# 改善箇所説明図

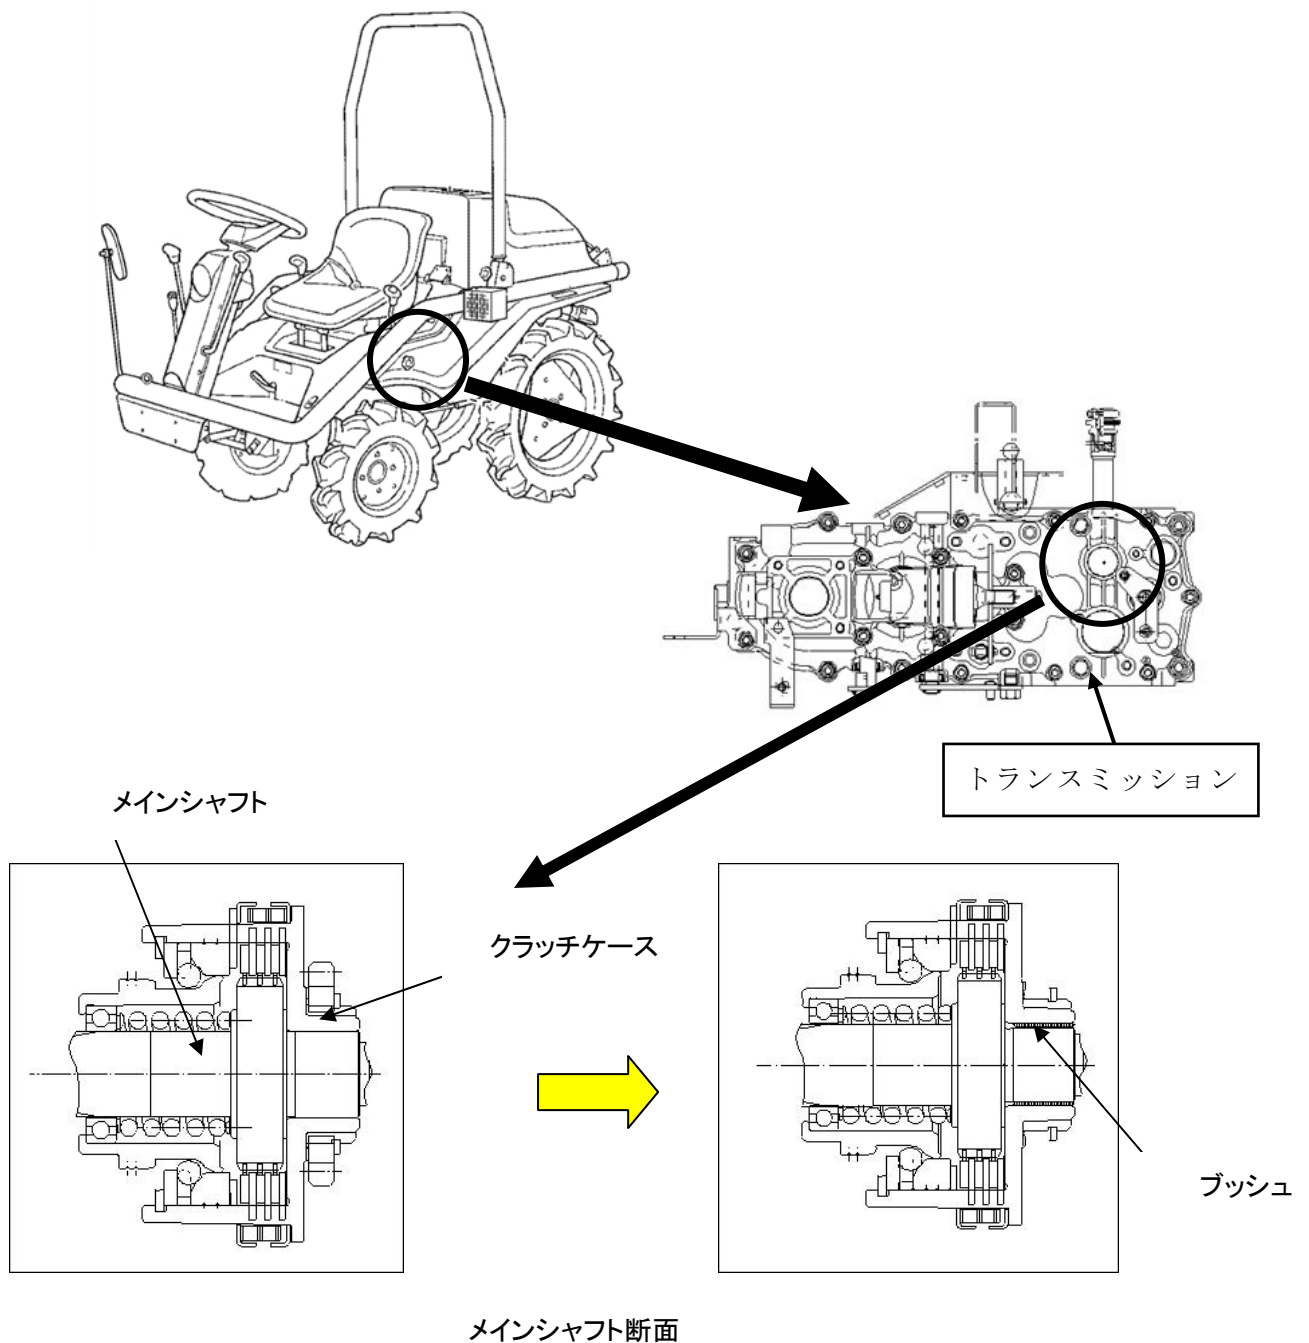
トランスミッションの前後進切り替え機構において、クラッチケース軸受け部の構造が不適切なため、潤滑不良により当該軸受け部が焼付き、メインシャフトとクラッチケースが固着する場合があります。そのため、前後進レバーを中立に操作しても車両が後退するおそれがある。

全車両、クラッチケース軸受け部の構造を変更した対策品のトランスミッションに交換する。

型式銘板の横に黄色の識別マークを貼付する。
